**修正版】**

敷地形形状一部變更測量結果調查資料【付属資料5】

## 計画敷地

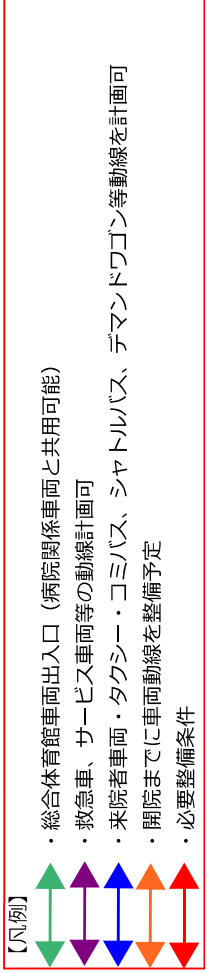
車両が通り抜ける動線は計画しないこと

※第一駐車場と計画地との車両動線を計画すること。

進入の動線の計画は不可とする。

- ・体育館1階外壁と病院棟の1階外壁の距離は20m程度確保すること。また体育館となかよし交流館が、建築基準法及び各種法令に抵触しないように病院（付属棟含む）を計画すること。
